Ficha técnica

TCK42CRD - 2.5 YD25DDTi

Diferencias de diseño entre FAI y original

TB0055-DE

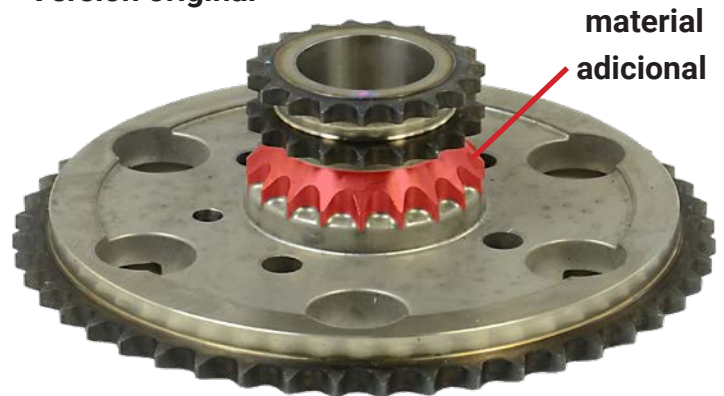
La siguiente imagen muestra el piñón de la bomba de inyección fabricado por FAI en comparación con el diseño del fabricante original. El piñón suministrado por FAI es un reemplazo directo con la única diferencia en el material y los métodos de producción utilizados durante la fabricación. El diseño FAI está reforzado por el uso de acero forjado en lugar de metal en polvo.

Debido a la fuerza de la versión FAI, la conexión entre los piñones dúplex y los piñones simplex no requieren el material adicional que se indica a continuación.
